改善箇所説明図

警光灯

基準不適合発生箇所

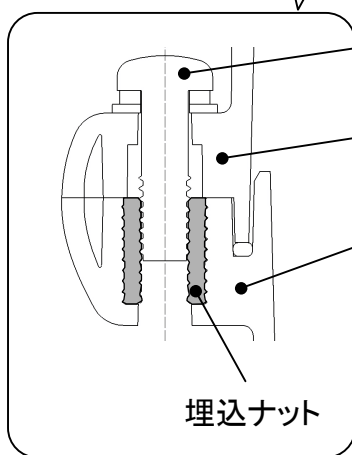
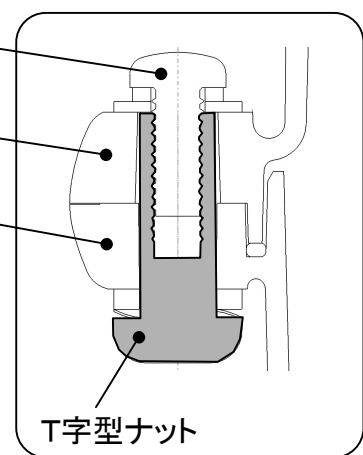
車両に架装した警光灯(社外品)の上下カバーの外周締結部(計16ヶ所)において、下側カバーの埋込ナット部に応力集中が発生しており、そこに走行振動や日射熱等の外的要因が加わることで亀裂が発生することがある。

そのため、そのままの状態で使用続けると、締結部が損傷し、最悪の場合、上側カバーが脱落するおそれがある。

ナットを変更し、締結部の応力を緩和する構造に変更する。

全車両、警光灯を対策品と交換する。
